Informe de Criterios de Conexión para PMGD Falcón de 3,0 [MW]

Propiedad de Eactiva SpA

Informe de Criterios de Conexión a la Red

Central Solar Fotovoltaica PMGD Falcón

Fig. 1: Unilineal Alimentador Chorombo, Punto de Conexión a la Red

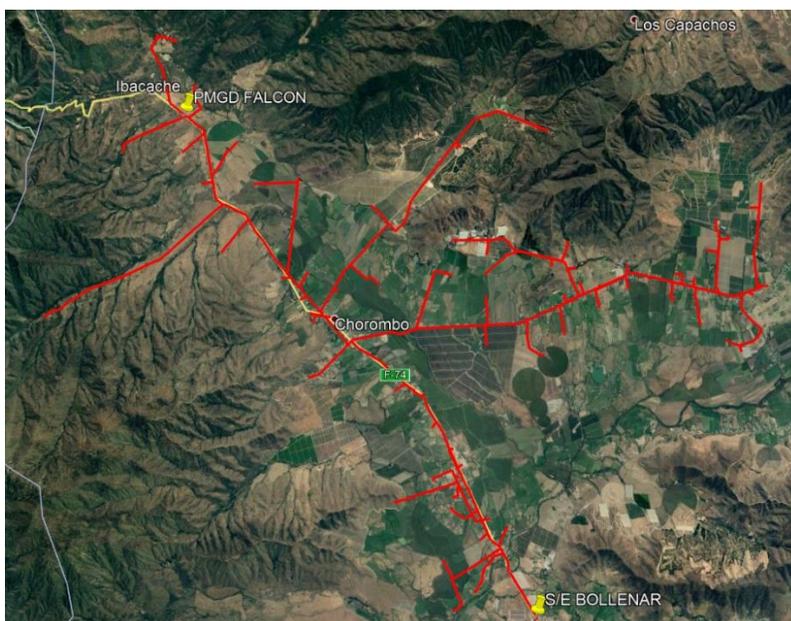
El punto de conexión en media tensión (propiedad de CGE) placa poste N° 5-015286 está ubicado en el alimentador Chorombo en 13,2 [kV], a una distancia aproximada de 15,7 [km] hasta la Subestación Primaria Bollenar propiedad de CGE.
